Réaménagement du carrefour RD6154 / VC 27 / rue du bois Henry sur la commune d'Angerville-la-Campagne

**Mémoire en réponse suite à l'avis de la mission
régionale d'autorité environnementale (MRAE)**

**Avis de la mission régionale d'autorité
environnementale (MRAe) de Normandie
sur le projet de réaménagement du carrefour
RD 6154 / VC 27 / rue du Bois Henry
sur la commune d'Angerville-la-Campagne (27)**

N° : 2020-3771

Solution n°1 : Le renforcement du tourne-à-gauche

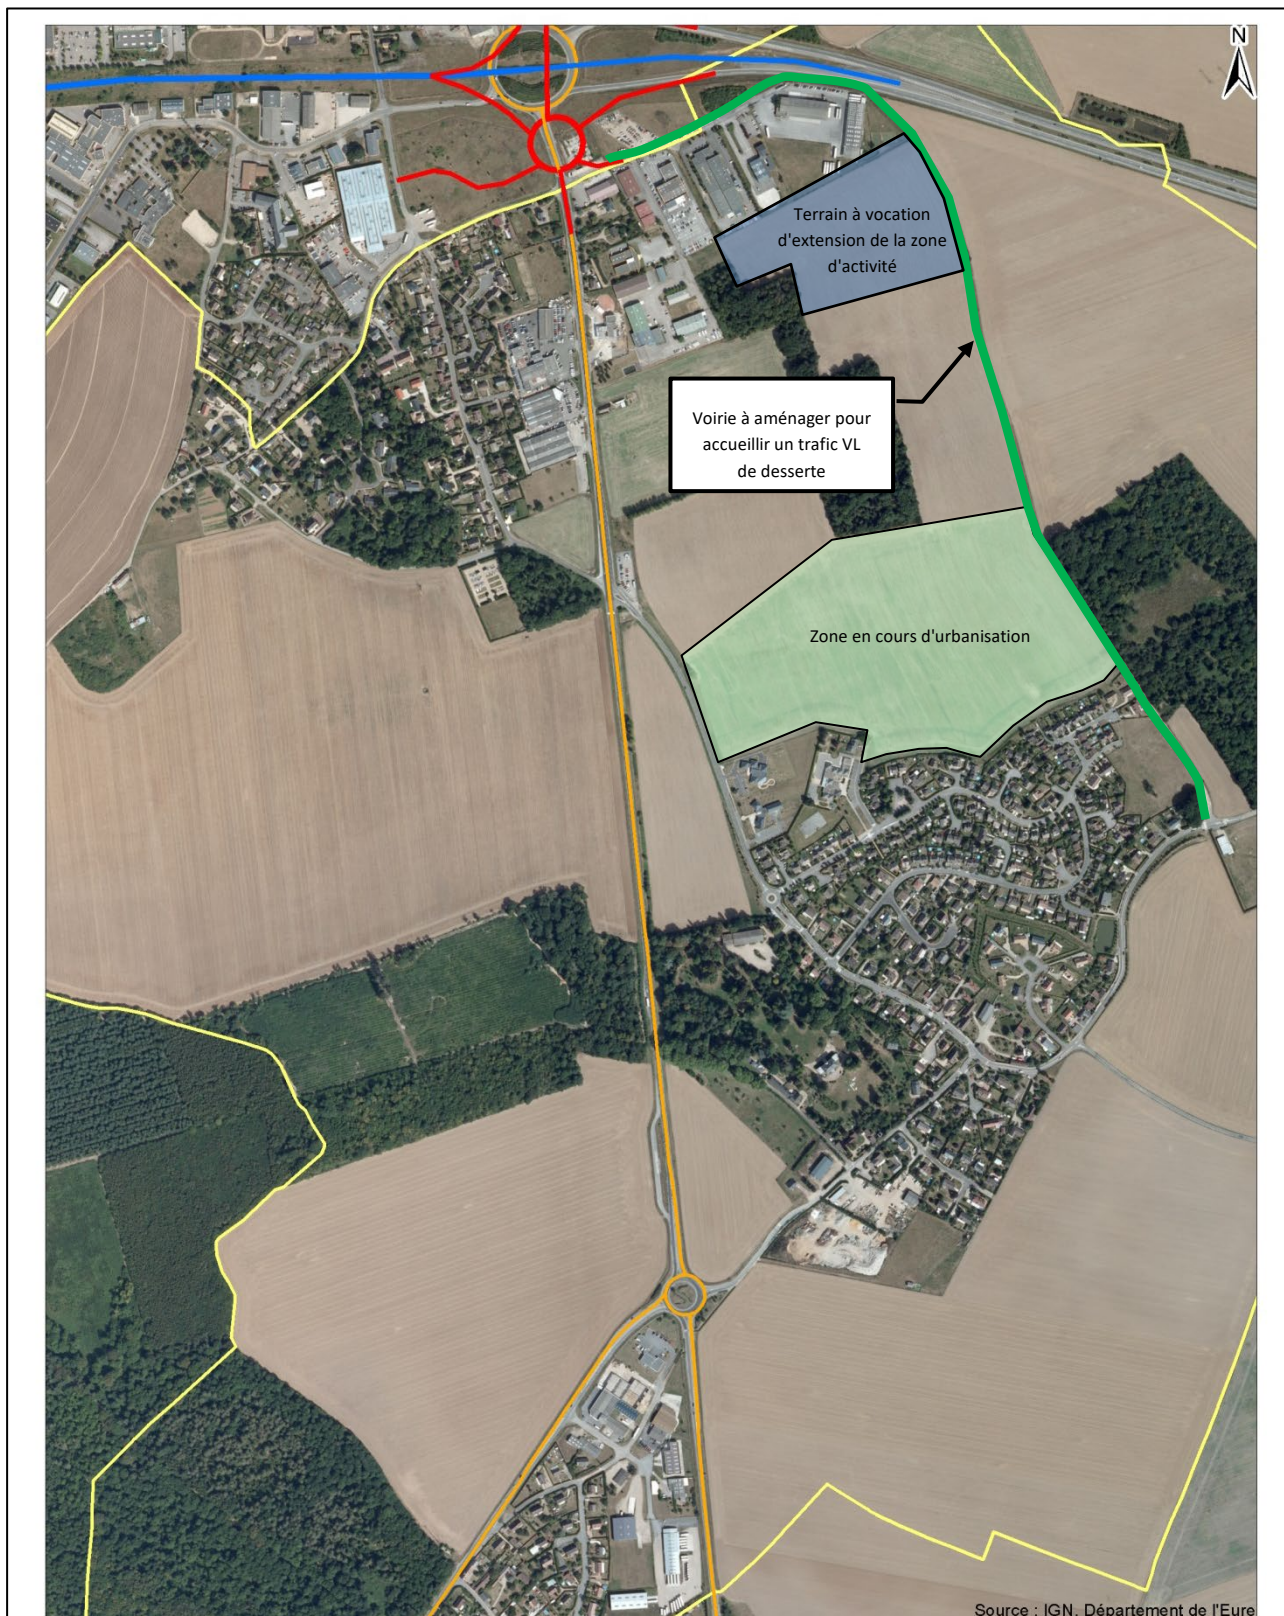
- compléter la justification du projet par l'examen des solutions de substitution alternatives au projet raisonnables ;***
- détailler davantage la présentation des différentes variantes d'aménagement envisagées pour mieux en faire ressortir les éléments de comparaison ayant justifié le choix retenu ;***
- faire état du dispositif de concertation mis en place le cas échéant avec les populations concernées.***

La MRAe recommande de compléter la justification du projet par l'examen des solutions de substitution alternatives au projet raisonnables, cette dernière a été modifiée avec les éléments suivants (pages 39 à 41) de l'étude d'impact :

Le renforcement du tourne-à-gauche comprenant :

- La réalisation d'îlots directionnels complètement bordurés ;
- La réalisation de trottoirs en périphérie du tourne-à-gauche permettant de sécuriser la traversée piétonne

Qualification des niveaux d'enjeu

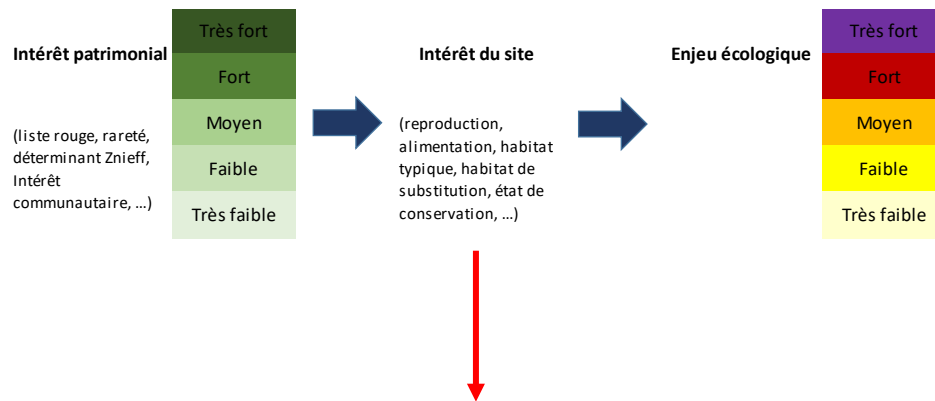
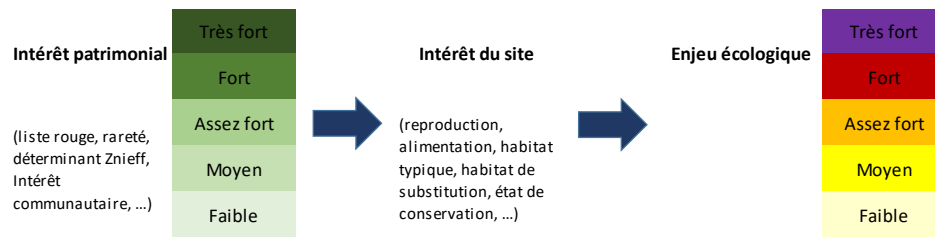
L'autorité environnementale recommande de compléter le dossier afin de permettre au public de mieux apprécier la qualité des états des lieux réalisés au titre des milieux et des espèces naturels, et de justifier davantage la qualification des niveaux d'enjeux et d'impacts du projet.

La grille d'évaluation des enjeux écologiques des espèces et des habitats rencontrés sur le site étudié est présentée au *paragraphe 3.2.2.4 Evaluation des enjeux réglementaires et écologiques de l'étude d'impact*.

Cette grille précise la manière dont sont évalués ces enjeux écologiques locaux, en s'appuyant sur le niveau de patrimonialité (défini notamment à partir des listes rouges régionales établies selon la méthodologie internationale de l'UICN¹, traduisant l'état de conservation et la dynamique des populations à l'échelle régionale) et l'intérêt du site étudié pour les espèces évaluée (fonctionnalités, état de conservation, ...).

Ancienne grille

Grille d'évaluation actualisée

Figure 1 : Carte des stations Atmo Normandie (Source : Atmo Normandie)

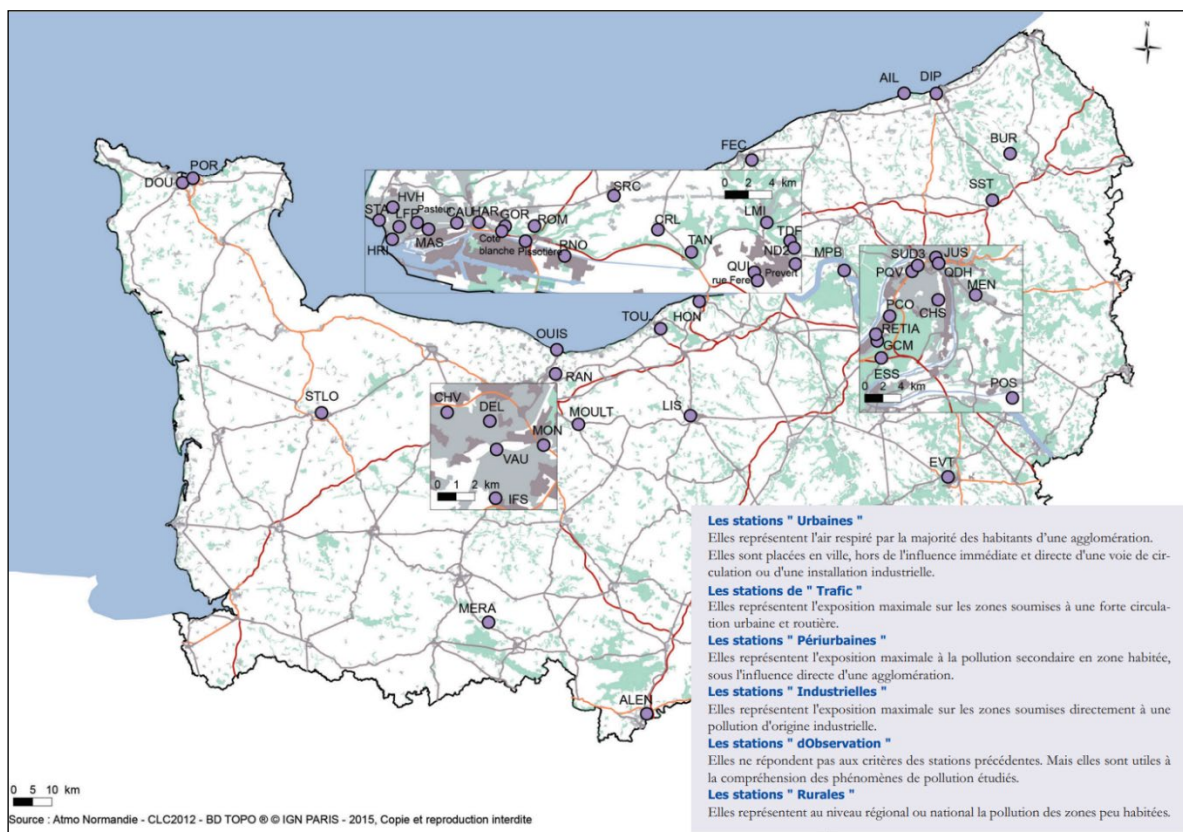
L'autorité environnementale recommande d'actualiser les données relatives à la qualité de l'air, d'effectuer des mesures sur un secteur plus proche du projet et de proposer en conséquence les mesures ERC qui conviennent, tant pour la durée des travaux que pour la phase d'exploitation du projet.

D'après la carte du réseau des stations permanentes, la station la plus proche est celle d'Evreux. Cette station est située à environ 3,3 km de la zone d'étude.
